リコール届出一覧表

リコール届出番号	外-3639	リコール開始日	令和5年6月29日
届出者の氏名又は名称	フォルクスワーゲングループ ジャパン株式会社 代表取締役 マティアス シェーパース	製作国：ドイツ連邦共和国 製作者名：フォルクスワーゲン株式会社 問い合わせ先：フォルクスワーゲン カスタマーセンター (フリーダイヤル)0120-993-199 (アドレス)http://www.volkswagen.co.jp/	
不具合の部位（部品名）	乗降口（アウトードアハンドル）		
基準不適合状態にあると認める構造、装置又は性能の状況及びその原因	乗降口のドアにおいて、アウトードアハンドルの製造管理が不適切なため、メンブレンフィルターが正しく取り付けられていないものがある。そのため、湿気が電子回路に浸透し、時速15km/h未満で車両に強い横方向の力が加かった場合、意図せずドアが開くおそれがある。		
改善措置の内容	全車両、全てのアウトードアハンドルのメンブレンフィルターの装着状態を点検し、正しく取り付けられていない場合は、該当するアウトードアハンドルを交換する。また、ドアコントロールユニットのプログラムを対策プログラムに書き換える。		
不具合件数	0件	事故の有無	なし
発見の動機	本社からの情報による。		
自動車使用者及び自動車特定整備事業者等に周知させるための措置	<ul style="list-style-type: none"> ・ 自動車使用者：ダイレクトメール、電話および電子メール等で通知する。 ・ 自動車特定整備事業者等：日整連発行の機関誌に掲載する。 ・ 弊社インターネットホームページに掲載する。

改善箇所説明図

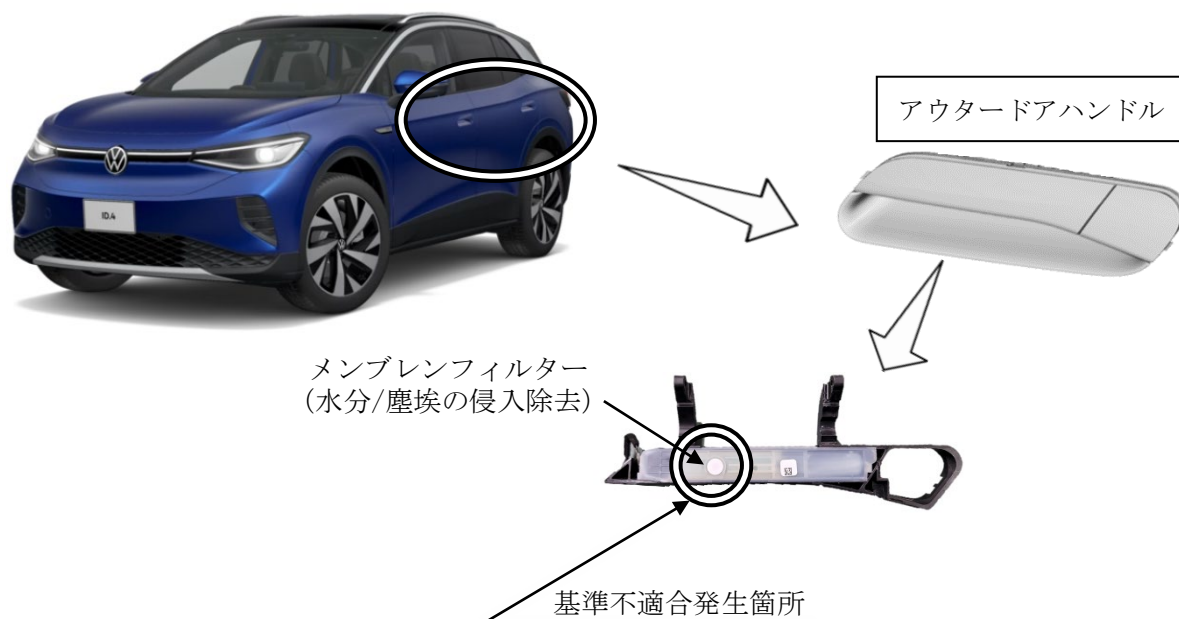
乗降口のドアにおいて、アウトードアハンドルの製造管理が不適切なため、メンブレンフィルターが正しく取り付けられていないものがある。そのため、湿気が電子回路に浸透し、時速15 km/h未満で車両に強い横方向の力が加かった場合、意図せずドアが開くおそれがある。

全車両、全てのアウトードアハンドルのメンブレンフィルターの装着状態を点検し、正しく取り付けられていない場合は、該当するアウトードアハンドルを交換する。また、ドアコントロールユニットのプログラムを対策プログラムに書き換える。
